ВЫТАЛКИВАТЕЛИ БЫСТРОСМЕННЫЕ ДЛЯ КОКИЛЕЙ С ЖИДКОСТНЫМ ОХЛАЖДЕНИЕМ

ГОСТ 21089—75

Изменение № 1 ГОСТ 21089—75 Выталкиватели быстросменные для кокилей с жидкостным охлаждением. Конструкция и размеры

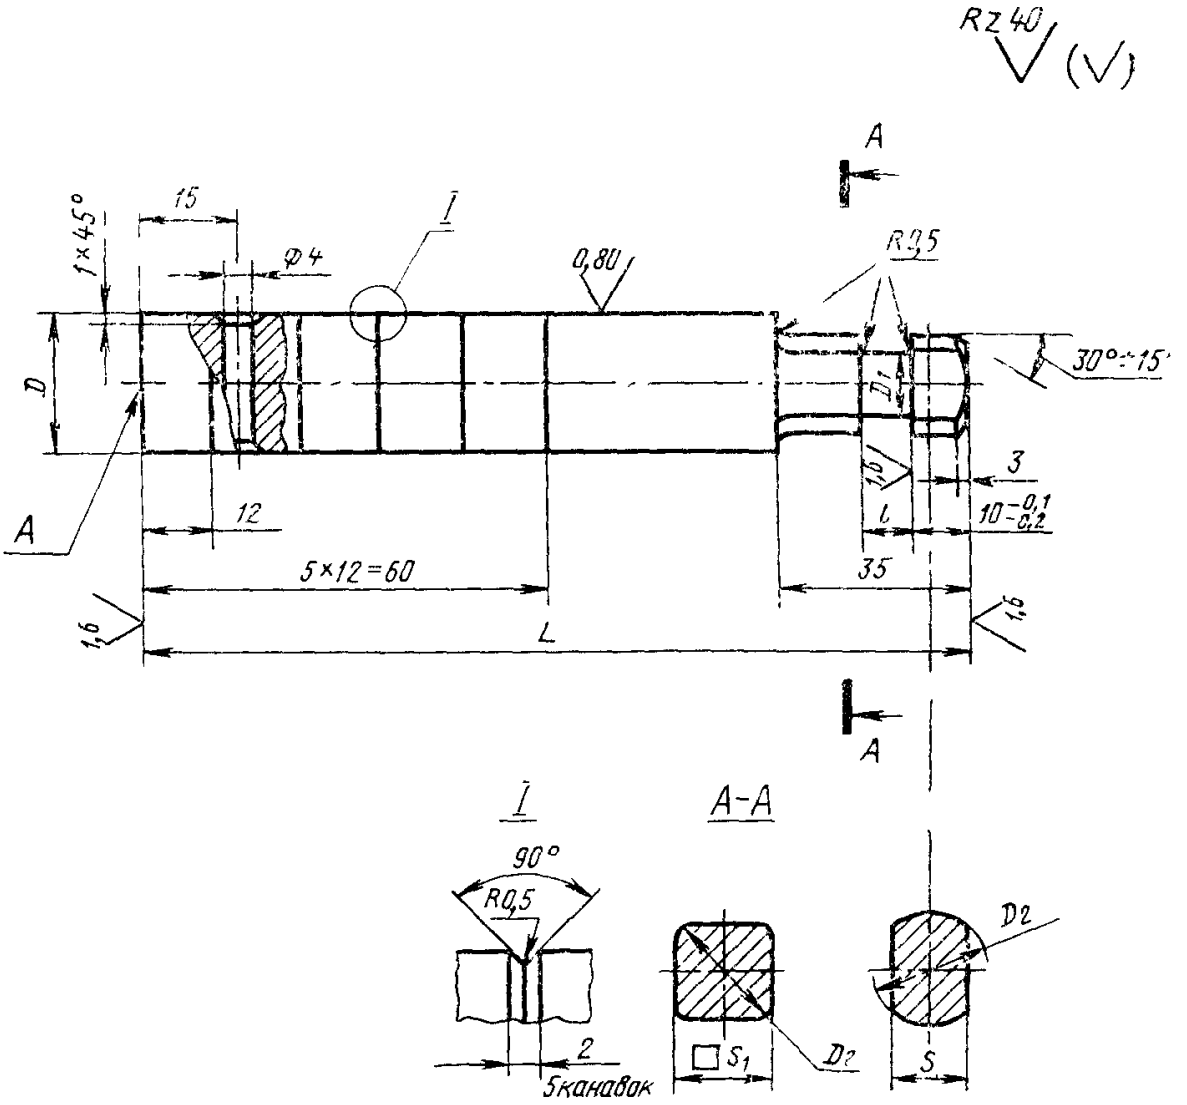
Пункт 1. Таблица. Заменить предельные отклонения: $^{-0,2}_{-0,3}$ на b 11; $^{+0,1}_{+0,1}$ на B 11;

заменить наименование граф: S на S (пред. откл. по h 8), S_1 на S_1 (пред. откл. по h 8), «Теоретическая масса, кг» на «Масса, кг, не более».

Пункт 8. Заменить обозначения предельных отклонений: A_7 на H14, B_7 на h 14, CM_7 на $\pm \frac{IT\,14}{2}$.

ПРИМЕР УСТАНОВКИ БЫСТРОСМЕННЫХ ВЫТАЛКИВАТЕЛЕЙ

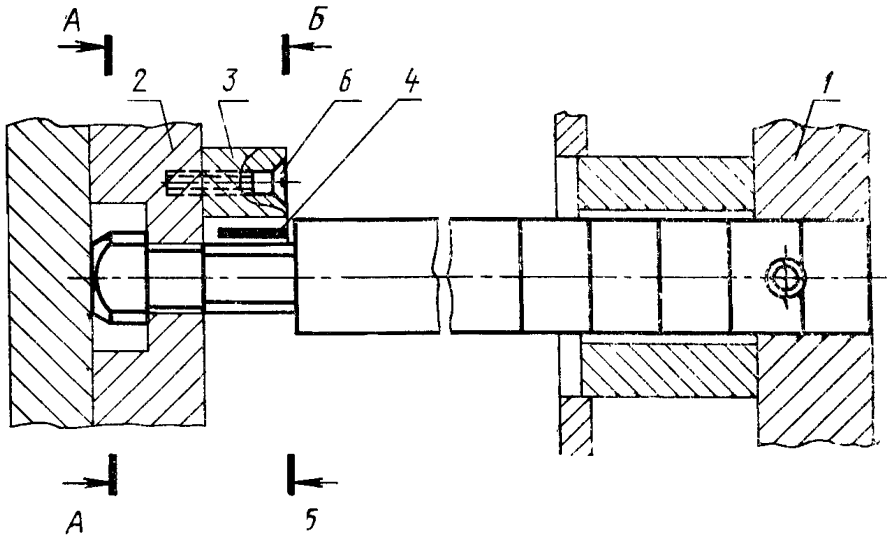
Приложение 1. Чертеж. Подрисуночная подпись. Заменить обозначения винтов: *М6×16.48.019 по ГОСТ 1491—72 на В 1.М6—8g×16.48.019 по ГОСТ*

1491—80, М5×20.48.019 по ГОСТ 17475—72 на М5—8g×20.48.019 по ГОСТ 17475—80;

примечание. Заменить обозначение предельного отклонения: A_4 на H11;

Планка фиксирующая (поз. 3)

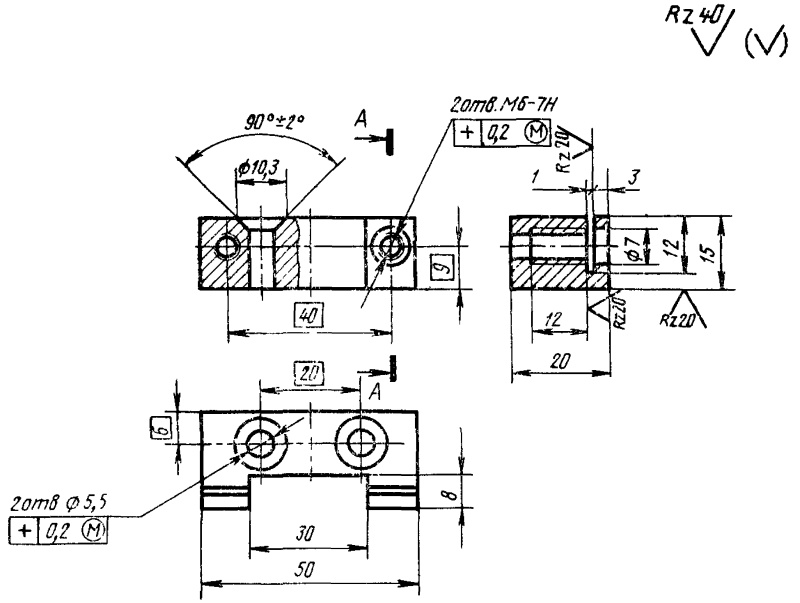
чертежи «Планка фиксирующая (поз. 3)», «пружина (поз. 4)». заменить слова: «Теоретическая масса» на «Масса не более»; в обозначениях допуска расположения (в рамках) заменить знак: + на ⌖ .

КОНСТРУКЦИЯ И РАЗМЕРЫ ОТВЕРСТИЯ ДЛЯ УСТАНОВКИ БЫСТРОСМЕННЫХ ВЫТАЛКИВАТЕЛЕЙ В ПЛИТЕ ВЫТАЛКИВАТЕЛЕЙ

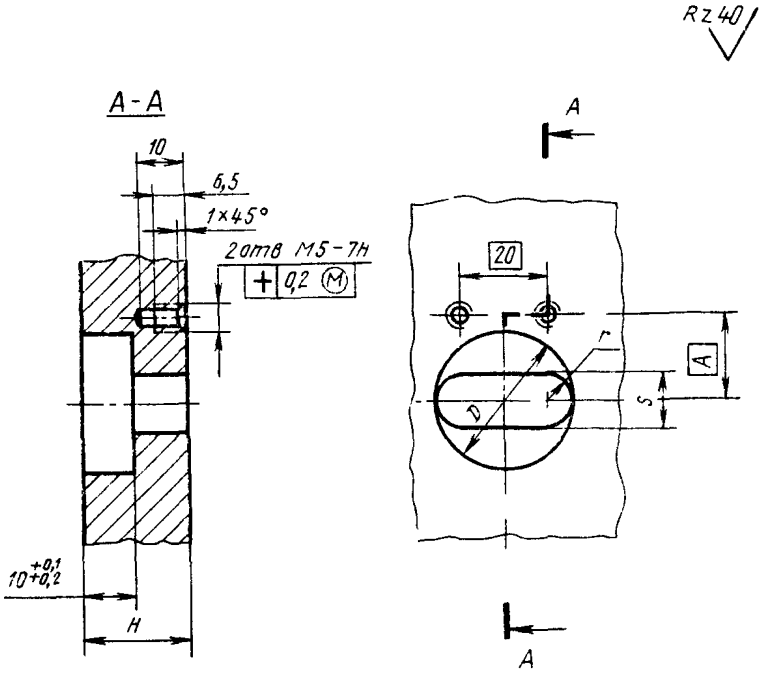
Приложение 2. Чертеж. В обозначении допуска расположения (в рамке) заменить знак: + на ⌖ ;

таблица. Заменить обозначения предельных отклонений: $^{-0,1}_{-0,2}$ на c8.
